# 指数追加のご案内

2024. 10 株式会社自研センター

\*No.J-793 レクサス LC500 (URZ100系) 2017年6月について、下記の通り追加いたします。

# 訂 正 の お 願 い

## P.51 B260

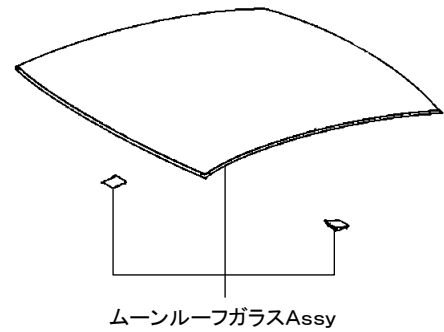
指数項目が追加設定されたため、該当ページ (MEMOページ) へ追加願います。

B260	
(1) ムーンルーフガラスAssy取替	
ガラスパノラマ ルーフ  6. 60	取外し状態
	・ルーフヘッドライニング Assy ・両側フロントシート ・リヤシート ・コンソールボックス Assy
	(含) 作業および部品
	・両側ルーフサイドレールウェザーストリップフロント取替 ・水密テスト ・付属品
(2) ルーフパネル取替	
CFRPルーフ  12. 30	取外し状態
	・ラジエーターローエアデフレクタ ・両側フロントフェンダリインホースメントサブ Assy トップ ・カウルトップベンチレータルーバサブ Assy ・ルーフヘッドライニング Assy ・両側フロントシート ・リヤシート ・ウインドシールドガラス ・バックウインドウガラス ・コンソールボックス Assy
	(含) 作業および部品
	・両側ルーフサイドレールウェザーストリップフロント取替 ・水密テスト ・付属品
・[除] 接着材料費
